Obvestilo o izidu in zaključno poročilo

JAVNI NATEČAJ ZA IZBIRO UMETNIŠKE INTERVENCIJE V ODPRTEM PROSTORU ZA PROJEKT STANOVANJSKE SOSESKE »MESTNI KARE – POVŠETOVA«

ZAKLJUČNO POROČILO

elaborat št. 13, šifra 4827, **enakovredna 1. nagrada**

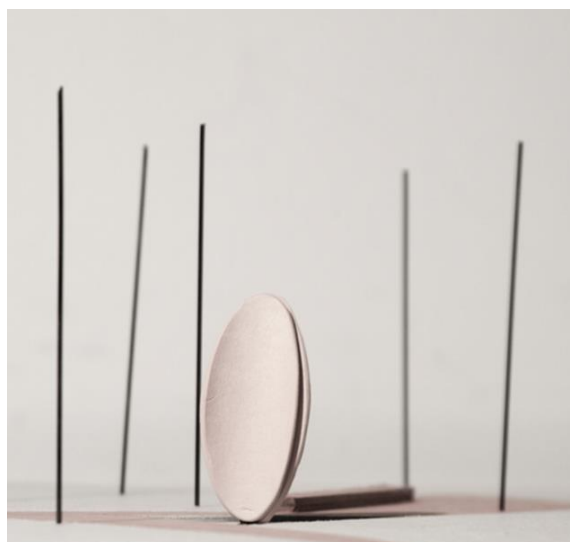
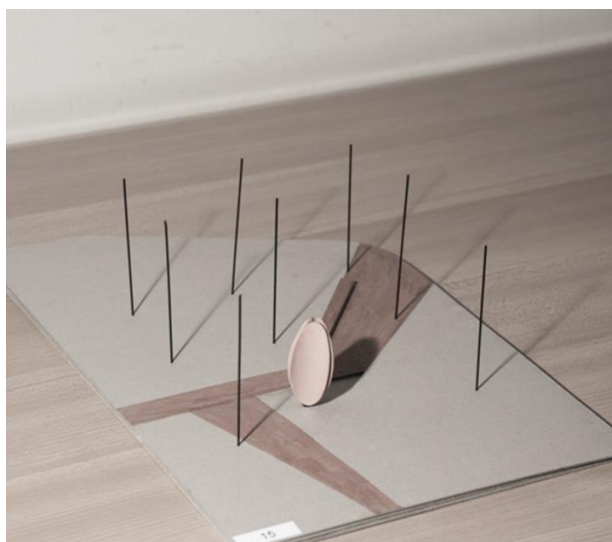
Natečajni predlog vsebuje tri prostorske postavitve in umestitve objektov v prostor sošeske. Vsaka od njih, kot navajajo tudi avtorji, »izraža svojo zgodbo«. Komisijo je najbolj pritegnila ambientalna zasnova poimenovana »Vrt miru«. Gre za ureditev prostora ali celostno instalacijo, ki s pomočjo nivojskih razlik v tlaku in z vzorčastim tlakovanjem ustvarja vtis valovanja. V postavitve je umeščenih nekaj naravnih skal različnih velikosti, vanjo pa je vključena tudi zasaditev dreves. Vrt miru spominja na zenovske vrtove in tudi njegova funkcija naj bi bila podobna. Stanovalce in obiskovalce naj bi navdal s pomirjujočimi občutki, jih vabil k refleksiji, gotovo pa bi sprožal tudi kontemplativne učinke. Tlakovanje naj bi se izvršilo z recikliranimi tlakovci, kar je uglaseno tako s trajnostnostjo kot s preteklimi rabami obravnavanega prostora.

Ta prostorska postavitve je sicer na meji parkovne ureditve, a zaradi »valovitega« tlakovanja, ki ga je mogoče dodatno obogatiti s simbolnimi ali abstraktnimi elementi, vsebuje dovolj kakovostne likovne prvine v smislu umetnosti, prežemajoče se z urbanim okoljem. Zasnova »Vrta miru« je še posebej dobrodošla glede na sodobni, pogosto prehitri ritem življenja. Predlog dobro odgovarja na predvideno »tribuno« v brežini, ki bo omogočala polno doživljanje prostora s pogledom od zgoraj, s čimer bosta vzorec in topografija tlaka prišla še bolj do izraza. Predlog se dobro vklaplja tudi v širši urbanistični koncept urejanja bregov Ljubljane z mostovi.

Zaradi vsega navedenega je predlog »Vrt miru« nagrajen in izbran za realizacijo v investicijskem projektu Mestni kare - Povšetova. Ostalih dveh predlaganih intervencij se ne izvede.

elaborat št. 07, šifra 0710

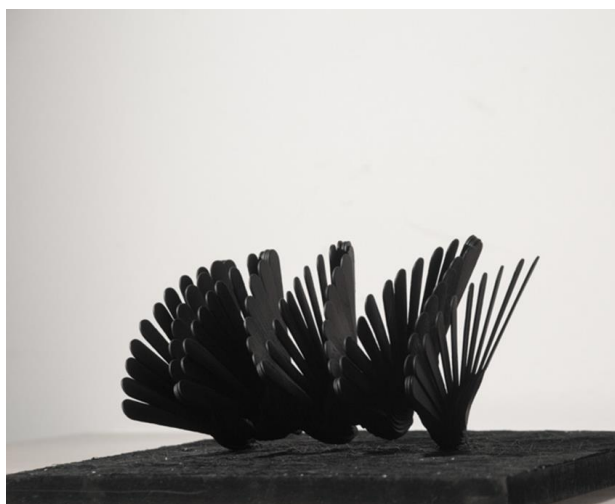
Projekt umešča na rob vhodne ploščadi živobarvno skulpturo, ki simbolizira plamene. Komisija meni, da ideja projekta »Toplina« likovno preveč dobesedno povzema idejo predstavitve ognja v skulpturi in obenem meni, da sporočilnost uničenja in obnove ter čiščenja in preobrazbe, ki jo predstavlja skulptura simbolizira, ne nagovarja ustrezno prostora in okolja stanovanjske soseke. Obenem tudi sama postavitve v prostor, na rob ploščadi v os glavnega vhoda, kjer skulptura plamenov vizualno in tudi fizično omejuje dostop do objekta, ni najprimernejša umestitev v prostor.

Zaradi navedenega se komisija ni odločila, da projekt nagradi ali predlaga za realizacijo.

elaborat št. 09, šifra FLTH

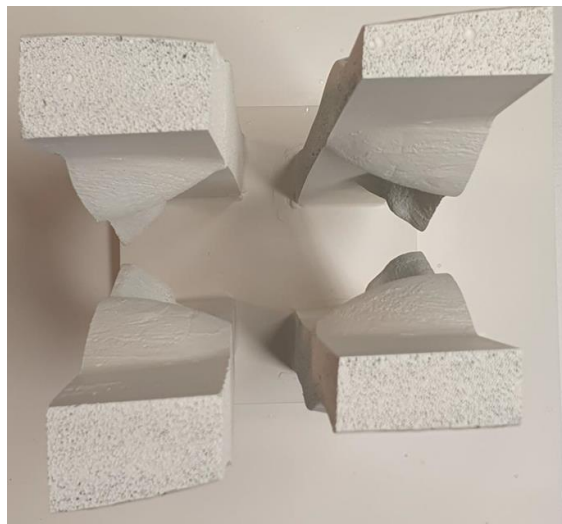
Skulptura "Ribje igre" je kiparska intervencija locirana na osrednji ploščadi, ki kot rdeča nit poteka preko prostorov naselja. Skulptura sicer odraža bogato ekosistemsko dediščino Ljubljane, njena estetska zasnova, tradicionalna interpretacija ribjega sveta in uporaba betona pa nista dovolj inovativni, zato komisija meni, da predlog ne dosega željene izrazne aktualnosti glede na današnji čas. Uporaba masivnega betona ne odraža sodobnih oblikovnih načel in ne vzpostavlja močne povezave z zgodovinskimi in bodočimi rabami obravnavanega območja.

Zaradi navedenega se komisija ni odločila, da projekt nagradi ali predlaga za realizacijo.
